PROVINCIA DI ASCOLI PICENO

SETTORE II
Tutela e Valorizzazione Ambientale

Oggetto: Art.27- bis D.Lgs 152/2006 e s.m.i. Provvedimento autorizzatorio unico (PAU).
CIIP SPA CICLI INTEGRATI IMPIANTI PRIMARI, modifica impianto “BRODOLINI (DEPUR00198)” ubicato in Località Brodolini nel Comune di San Benedetto Del Tronto (AP).
Conferenza di servizi in forma simultanea e modalità sincrona (art.14 legge 241/1990 e s.m.i.) del 16/12/2025.

**Oggetto: Art.27- bis D.Lgs 152/2006 e s.m.i. Provvedimento autorizzatorio unico (PAU).
CIIP SPA CICLI INTEGRATI IMPIANTI PRIMARI, impianto "BRODOLINI (DEPUR00198)"
ubicato in Località Brodolini nel Comune di San Benedetto del Tronto (AP).
Conferenza di servizi in forma simultanea e modalità sincrona (art.14 legge 241/1990 e
s.m.i.) del 11/12/2025.**

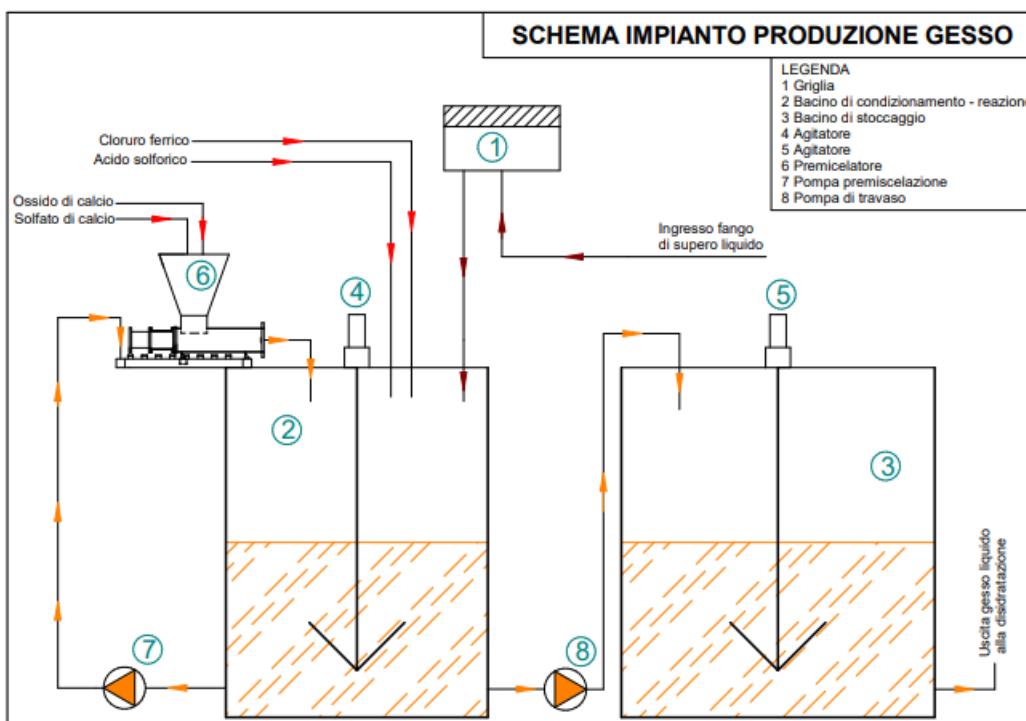
- I fanghi potrebbero portare con loro, nonostante le fasi intermedie di separazione (griglia fanghi), dei materiali solidi grossolani si prevede quindi l’installazione di una grigliatura fine per il loro allontanamento.

- I fanghi passano in un bacino di reazione da 27 m³, dove vengono mantenuti in sospensione tramite miscelatore.
- Considerato che l’impianto di produzione del gesso lavora durante i turni di lavoro dei tecnici preposti al controllo e manutenzione del sito e un tempo di reazione massimo di 1/1,5 ore, si possono trattare circa 150/210 m³/giorno.

Tabella 6.9 - Concentrazioni ai recettori post-operam e verifica limiti normativi e di soglia

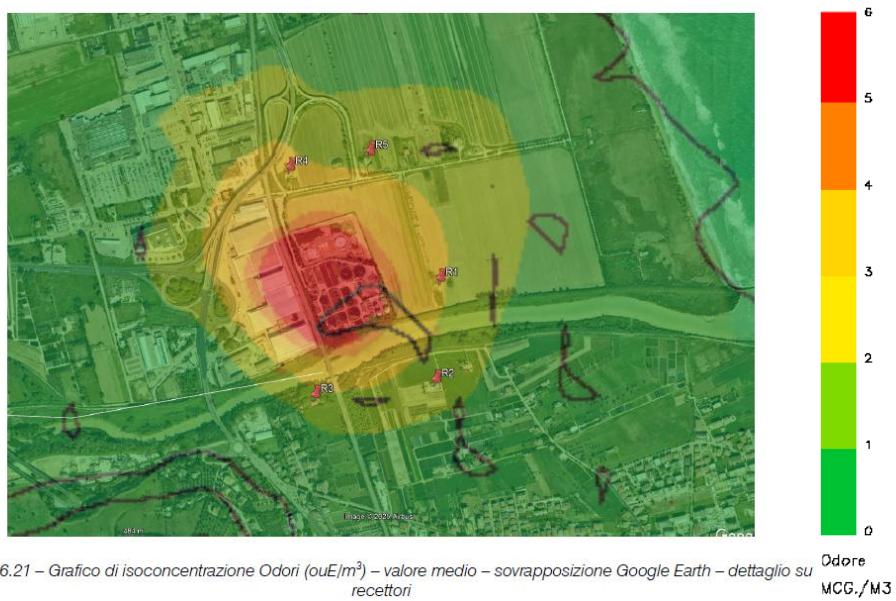
In particolare, il grafico di isoconcentrazione Odori ou_E/m^3 con la posizione dei recettori mostra che il superamento della soglia di 5 ou_E/m^3 interessa soltanto l'area di pertinenza dell'impianto di depurazione

Figura 27 - Schema a blocchi/nodi del sistema di riuso di San Benedetto del Tronto

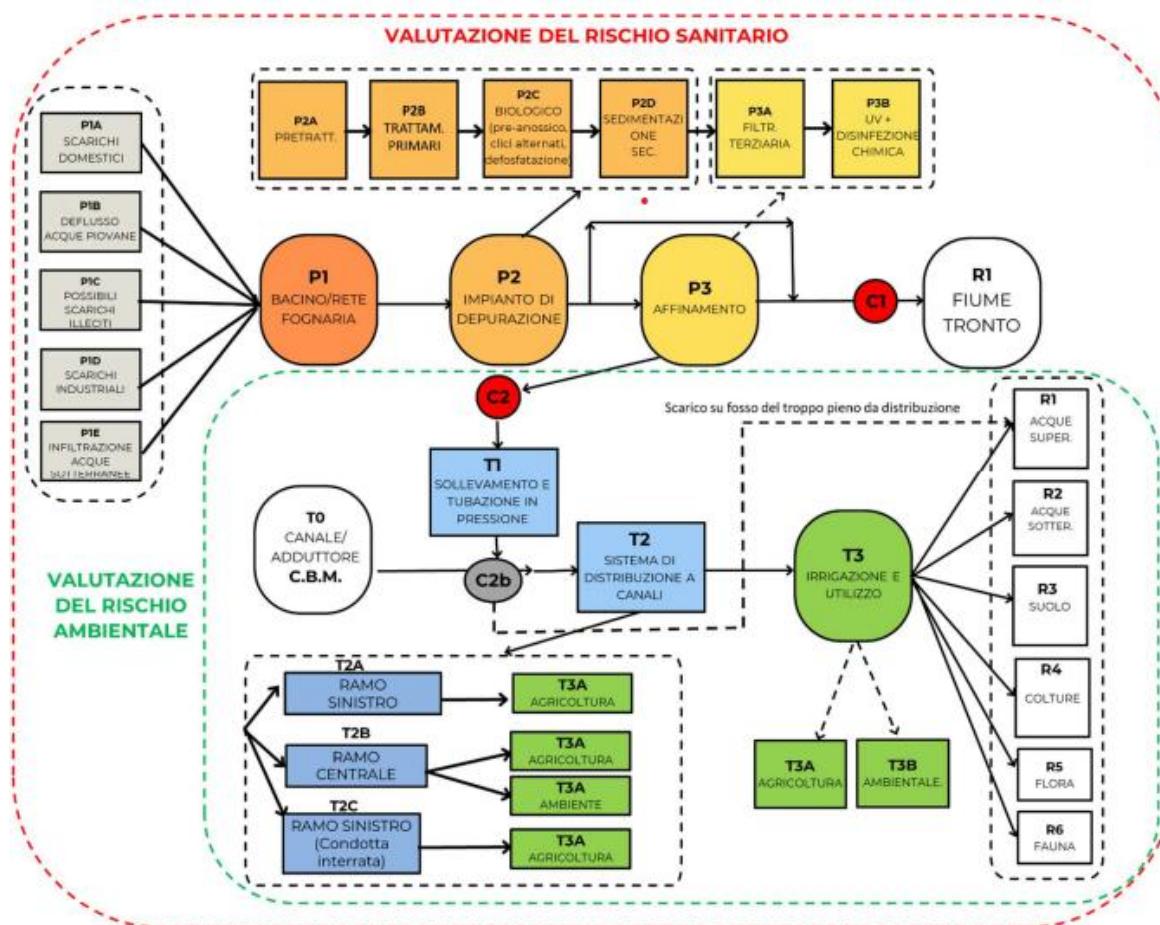
COMMENTO

A supporto di tale tesi è stato evidenziato che la modifica inserita dall'art. 9, comma 1, del D.L. n. 39/2023 (convertito con modificazioni dalla Legge n. 68/2023), ha introdotto le parole “comunque solo” al comma 1 su citato. Tale modifica, dunque, precisa che la sottoposizione alla disciplina dei rifiuti opera solo al termine del complessivo processo di trattamento effettuato nell'impianto di depurazione, includendo fasi come essiccamiento, digestione anaerobica, compostaggio, se svolte all'interno del sito **dal medesimo gestore**. (Dossier del D.L. n. 39/2023).
